森の里東地区の 都市計画変更について

令和6年8月
厚木市

都市計画の変更の理由

■ 変更箇所

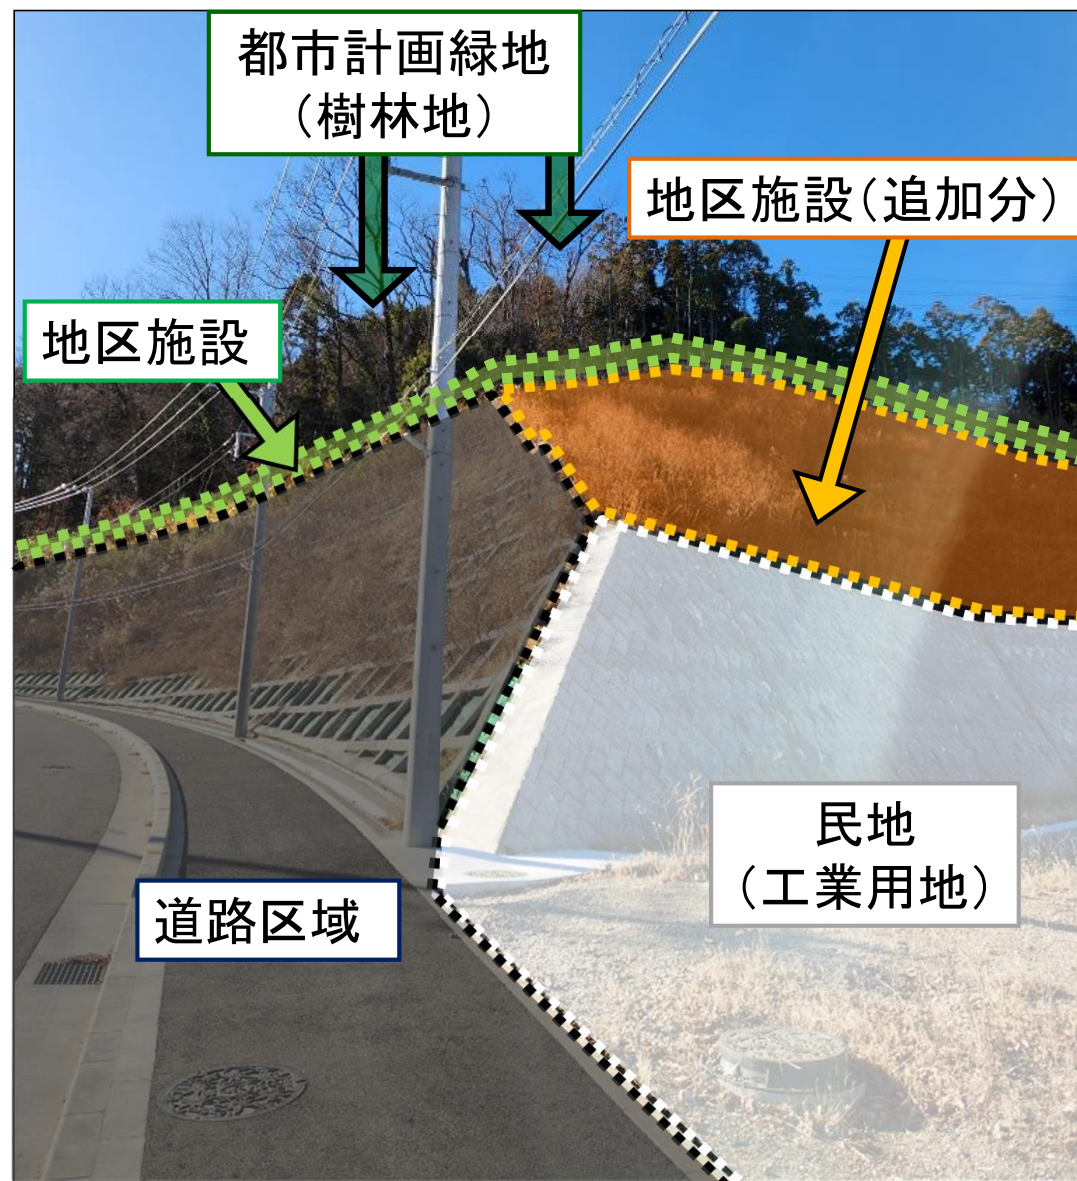
土地区画整理事業の進捗に伴い、鉄塔の位置が確定した部分、
構造物で保護した造成のり面などを、**都市計画緑地(4号下古沢緑地)**の
区域から**除外(区域及び面積の変更)**

1) 変更箇所

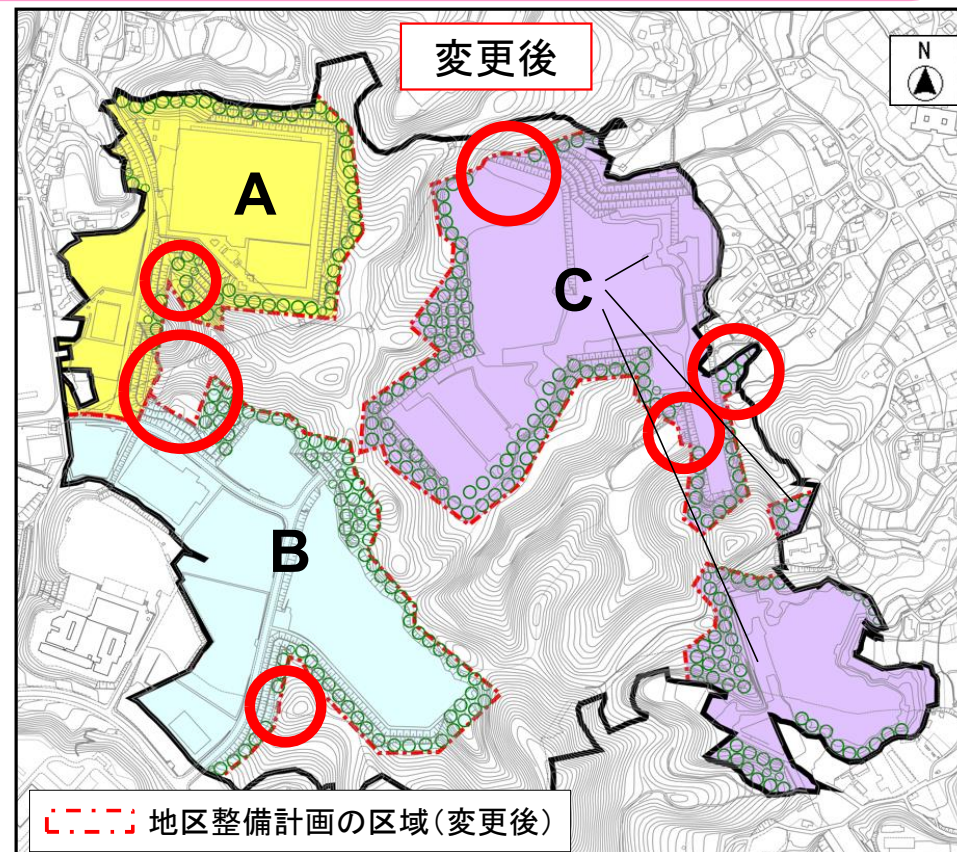
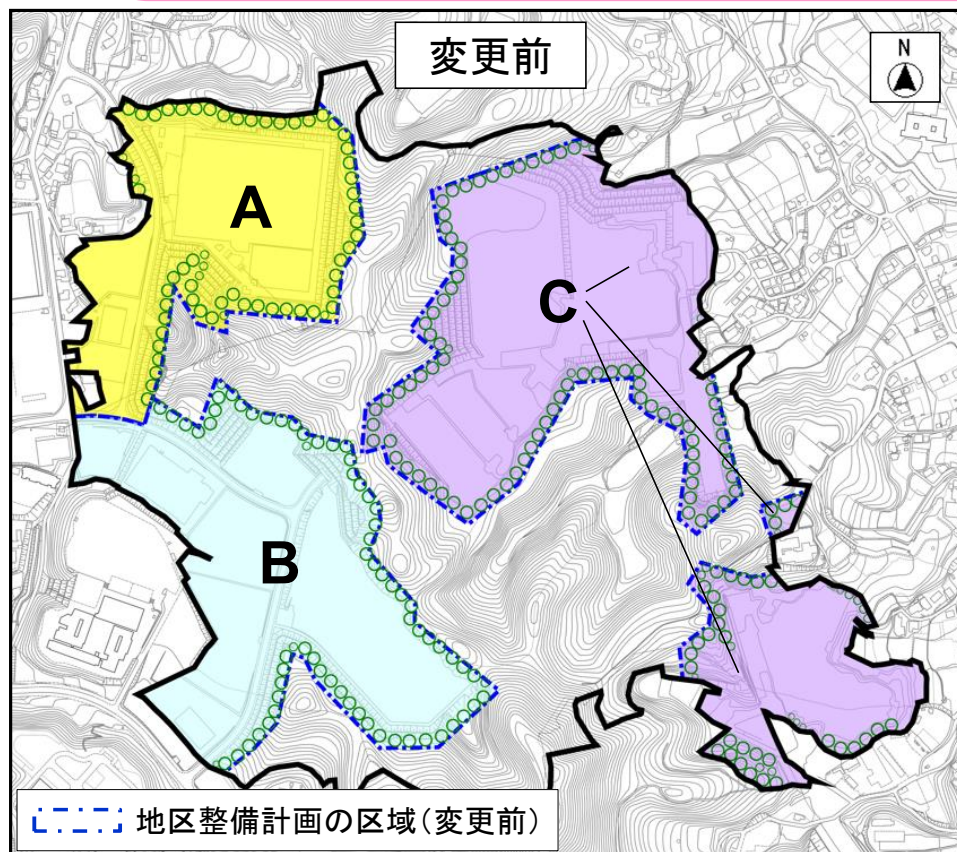
境界の確定に伴い、**土地区画整理事業の施行区域を変更**

下の図の**青線**から**赤線**へ区域を変更
(=黄色で塗った部分を土地区画整理事業の施行区域から除外)

地区の区分境界の変更

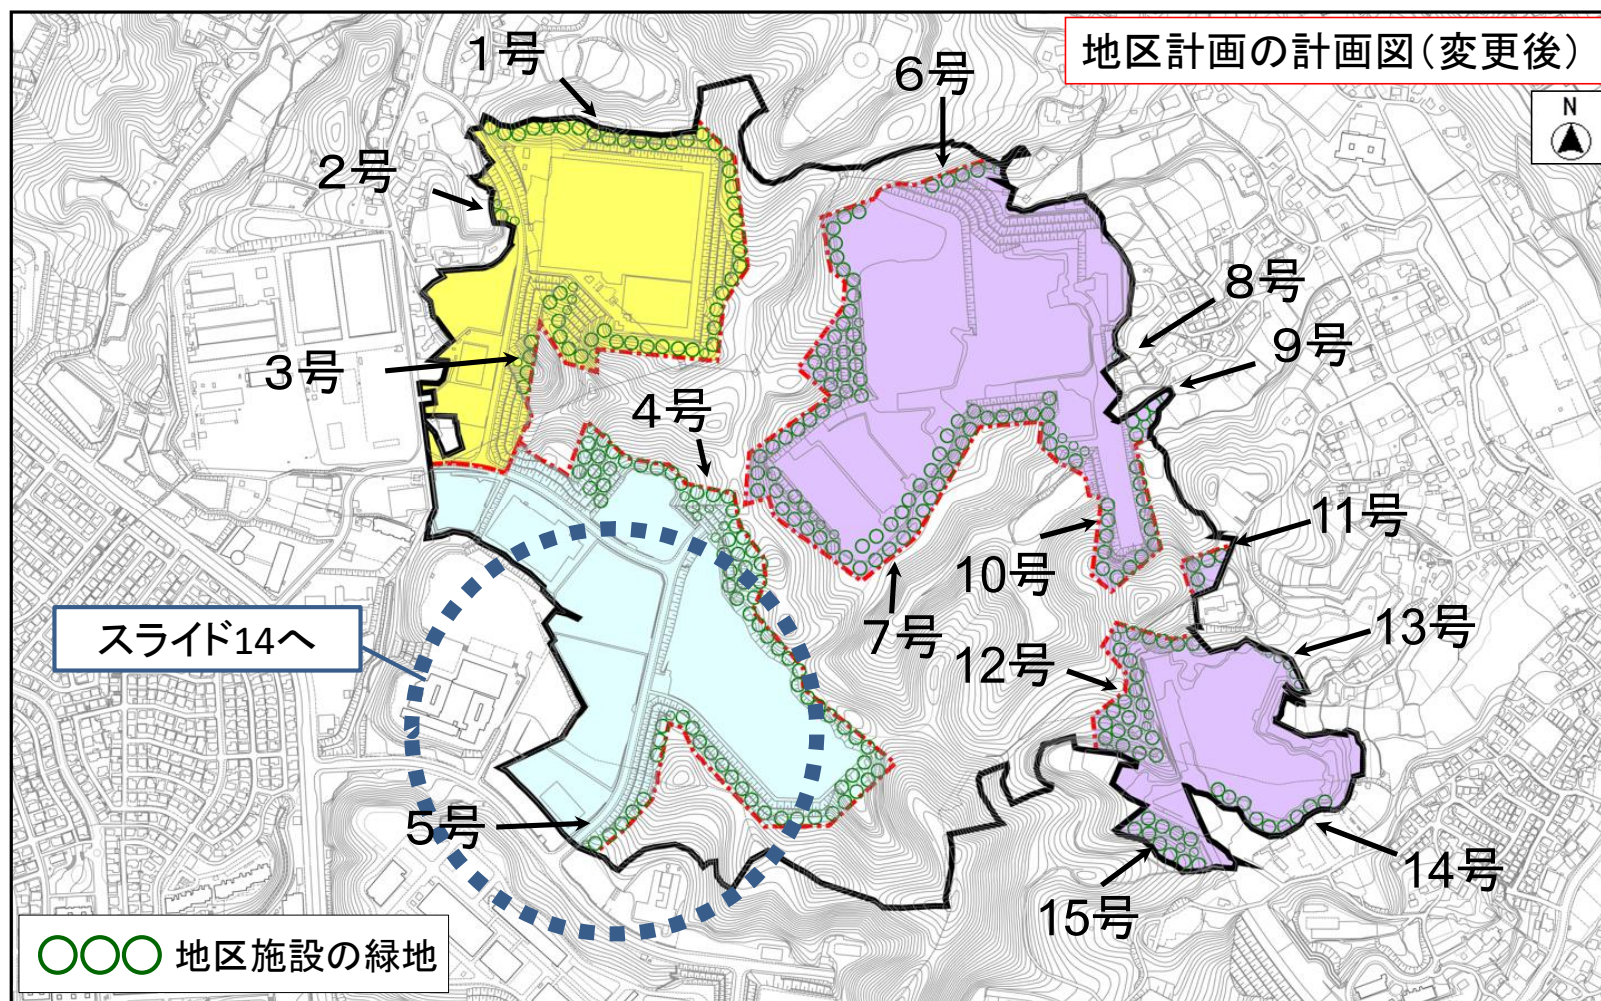
- ① 変更する都市計画緑地の境界に合わせ、地区計画で定める
「地区整備計画」の区域を変更する

変更箇所（抜粋）

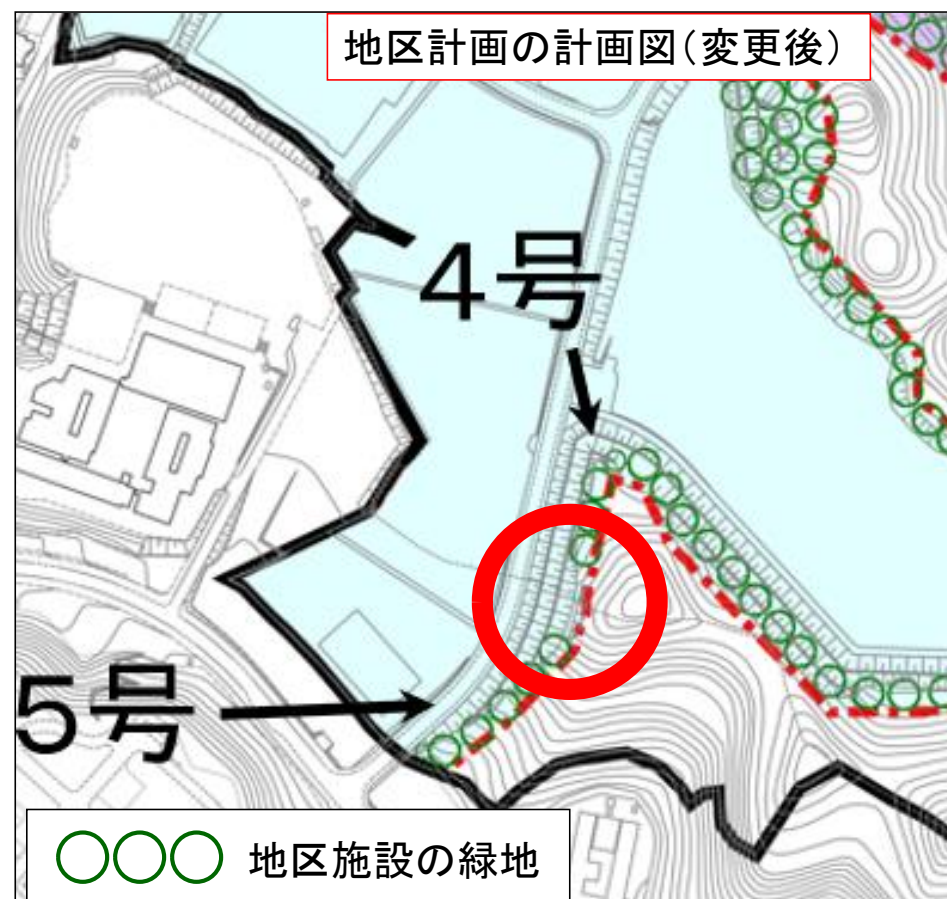
- ② 地区内の緑地の境界の確定に伴い、地区計画で定める
「地区施設の緑地」の配置及び規模を変更

緩衝帯としての地区施設部分（左図の  ）が途切れる部分について
地区計画の計画図から地区施設の表示（右図の緑色の丸）を削除
